S105 サービスキャンペーンのご案内

株式会社 矢野特殊自動車
品質保証部
部長 渡邊 弘一郎

改善箇所説明図

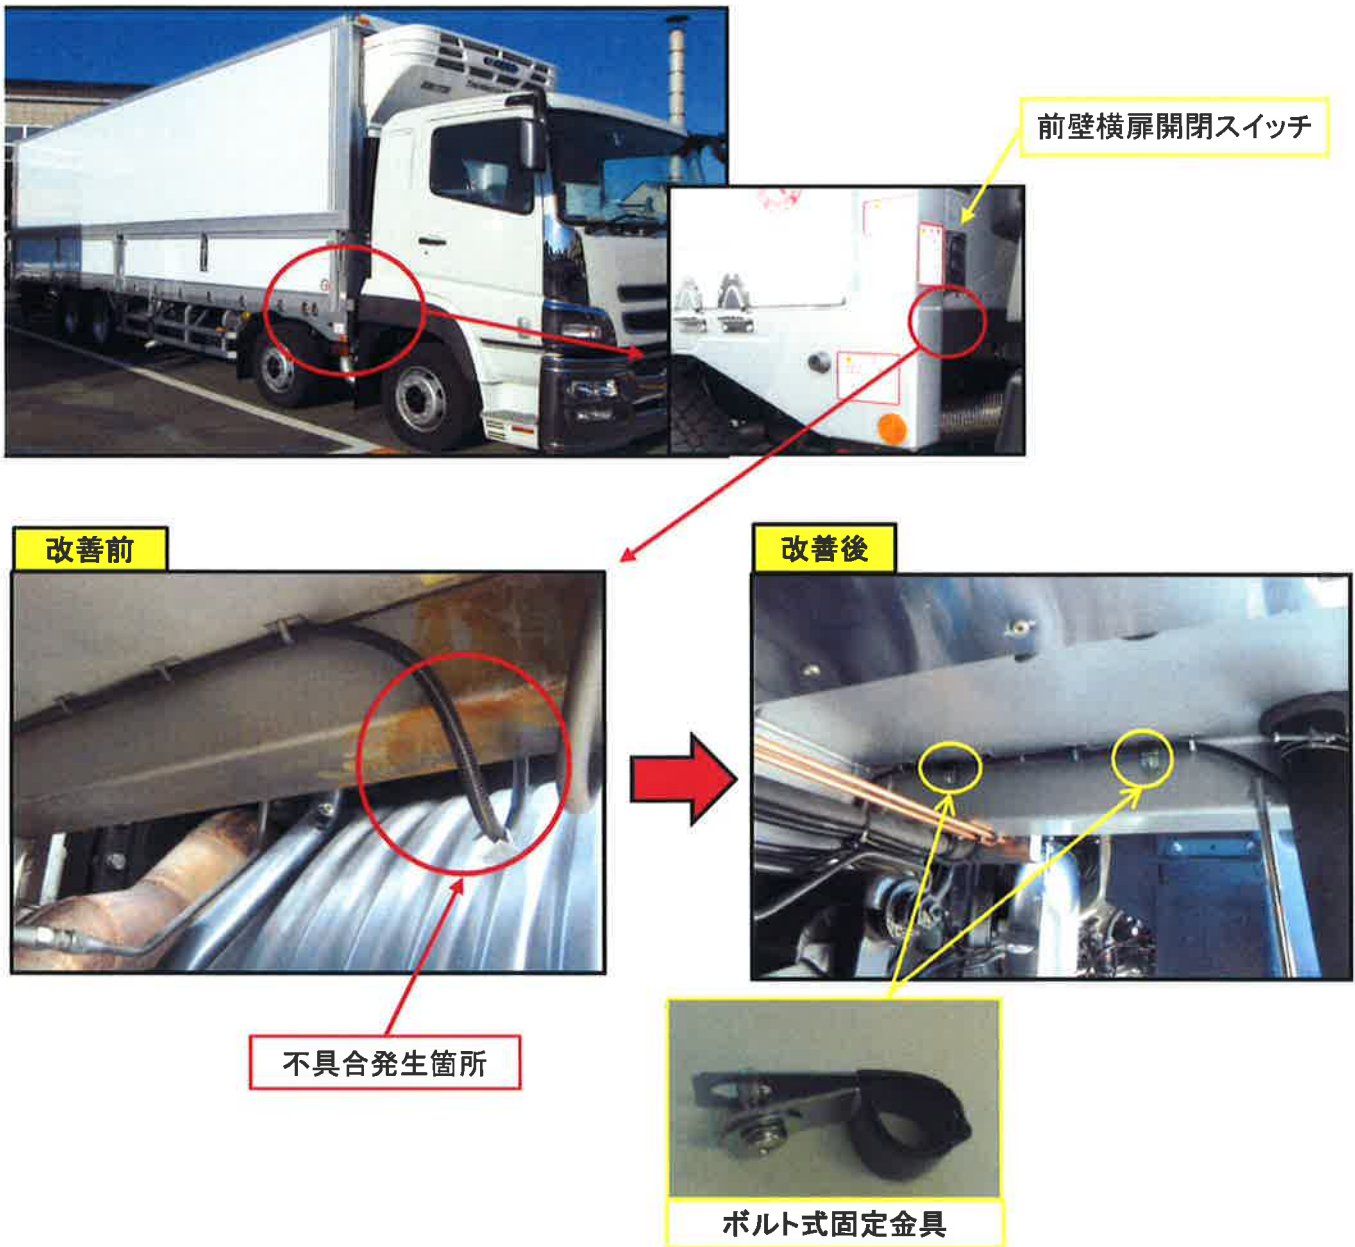
ウイングボディに施工された貨物車において、前壁横扉開閉スイッチの配線を固定する接着式固定金具が、劣化して剥がれることがあります。そのため、当該配線が垂れ下がり、高温の排気管に接触して損傷し、ウイング機構が正常に作動しなくなり、最悪の場合、動作不能となるおそれがあります。

ウイングボディに施工された貨物車において、前壁横扉開閉スイッチの配線を固定する接着式固定金具が、劣化して剥がれることがあります。そのため、当該配線が垂れ下がり、高温の排気管に接触して損傷し、ウイング機構が正常に作動しなくなり、最悪の場合、動作不能となるおそれがあります。

全車両、ボルト式固定金具を追加し、取付部に防水対策を施します。なお、配線を確認し、接着式固定金具および配線に損傷がある場合は交換します。

全車両、ボルト式固定金具を追加し、取付部に防水対策を施します。なお、配線を確認し、接着式固定金具および配線に損傷がある場合は交換します。
